**RESOLUCIÓN No. 2053 DEL QUINCE DE SEPTIEMBRE DE 2025, ARMENIA
QUINDÍO**

**"POR MEDIO DE LA CUAL SE NIEGA UN PERMISO DE VERTIMIENTO DE AGUAS
RESIDUALES DOMÉSTICAS PARA UNA VIVIENDA QUE SE PRETENDE
CONSTRUIREN EL PREDIO DENOMINADO 1) LA YE UBICADO EN LA VEREDA
BARCELONA BAJA DEL MUNICIPIO DE CIRCASIA (Q) Y SE ADOPTAN OTRAS
DISPOSICIONES"**

**CONCEPTO TÉCNICO PARA TRÁMITE DE PERMISOS DE VERTIMIENTOS
CTPV: 240 - 25**

*Imagen 3. Capacidad de Uso
Fuente: Google Earth Pro - SIG QUINDIO*

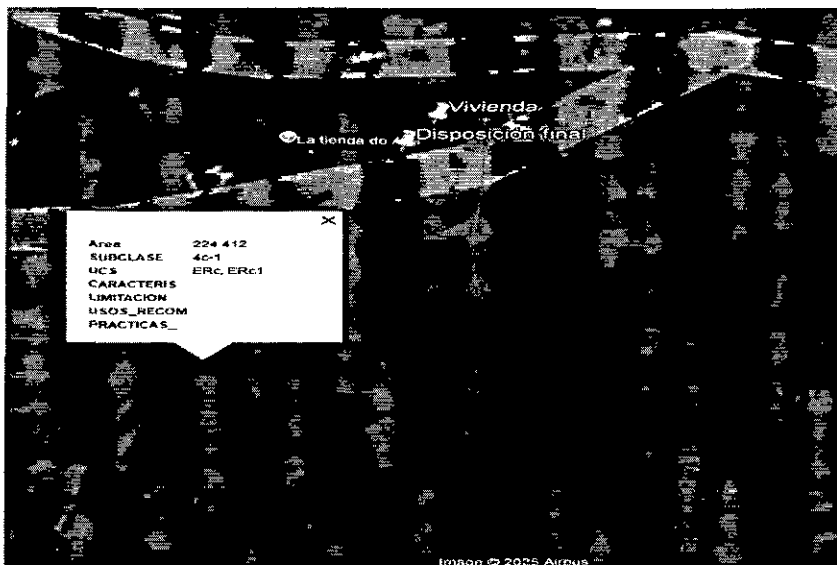
Además, se evidencia que el vertimiento (proyectado) y la infraestructura generadora del vertimiento (proyectada) **se encuentran ubicados sobre suelo con capacidad de uso agrológico 4c-1** tal como se muestra en la Imagen 3.

Imagen 4. Nacimiento evidenciado en campo
Fuente: Google Earth Pro y SIG QUINDÍO

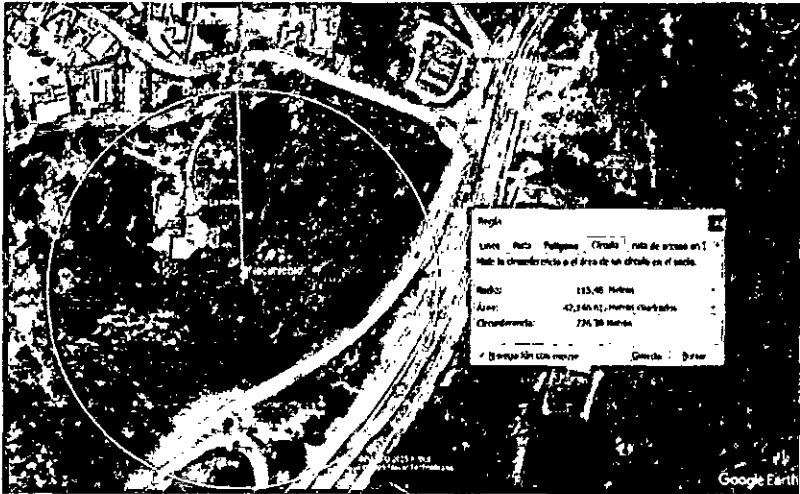
Por otra parte, según el SIG QUINDÍO y Google Earth Pro, en el predio se identifica un nacimiento, por tanto, se analiza en campo la existencia este el día 06 de junio de 2025

ubicándolo en las coordenadas 4°35'6.76"N 75°38'37.85"O, tal como se observa en la Imagen 4. Para ello se tiene en consideración las disposiciones establecidas en el Decreto 1449 de 1977 compilado en el artículo 2.2.1.1.18.2 del Decreto 1076 de 2015 "Áreas forestales protectoras"

Por lo tanto, al medir un radio de 100 metros a partir de la ubicación del nacimiento, se evidencia que la infraestructura generadora del vertimiento (proyectada) y el vertimiento (proyectado) se ubican **FUERA** de Áreas Forestales Protectoras.

Imagen 5. Corredor Vial de Primer Orden Circasia
Fuente: SIG QUINDÍO

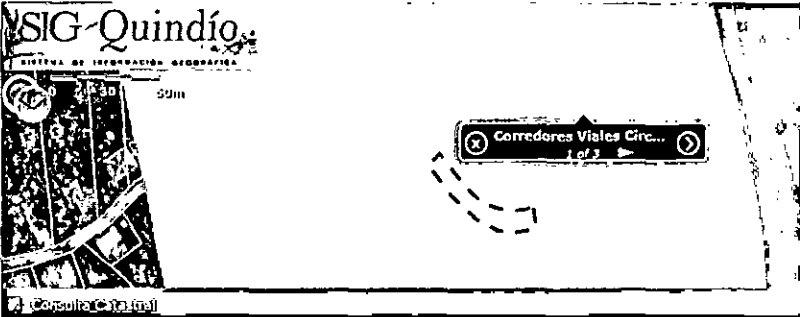
Según lo evidenciado en el SIG QUINDÍO, tal como se muestra en la Imagen 5 el predio se encuentra sobre el Corredor Vial de Primer Orden Circasia, por lo cual se entiende que el predio se encuentra sobre suelo suburbano.

*Imagen 1. Localización del predio según documentación aportada -
Coordenadas tomadas en campo
Fuente: Google Earth Pro*

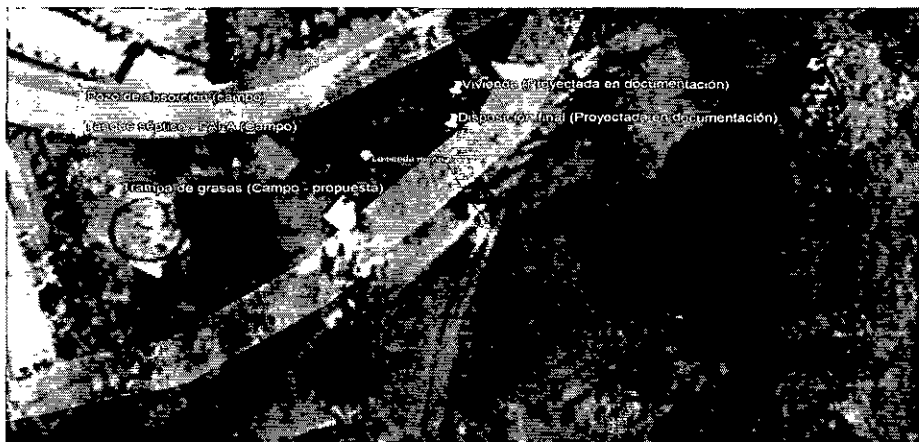
Sin embargo, posterior a la visita técnica realizada el 19 de julio de 2025 y la revisión de la documentación técnica aportada se da cuenta que el Pozo de Absorción construido en las coordenadas 4°35'9.63"N 75°38'41.49"O y Tanque Séptico - FAFA construidos en las coordenadas 4°35'9.50"N 75°38'41.46"O no coinciden con la ubicación del STARD aportado en la documentación técnica. (Ver Imagen 1).

En este sentido, se evidencia que la documentación técnica y jurídica aportada no corresponden al predio donde se encuentra la ubicación real de la construcción de vivienda y STARD.

Sin embargo, posterior a la visita técnica realizada el 19 de julio de 2025 y la revisión de la documentación técnica aportada se da cuenta que el Pozo de Absorción construido en las coordenadas 4°35'9.63"N 75°38'41.49"O y Tanque Séptico - FAFA construidos en las coordenadas 4°35'9.50"N 75°38'41.46"O no coinciden con la ubicación del STARD aportado en la documentación técnica. (Ver Imagen 1).

En este sentido, se evidencia que la documentación técnica y jurídica aportada no corresponden al predio donde se encuentra la ubicación real de la construcción de vivienda y STARD. (...)"
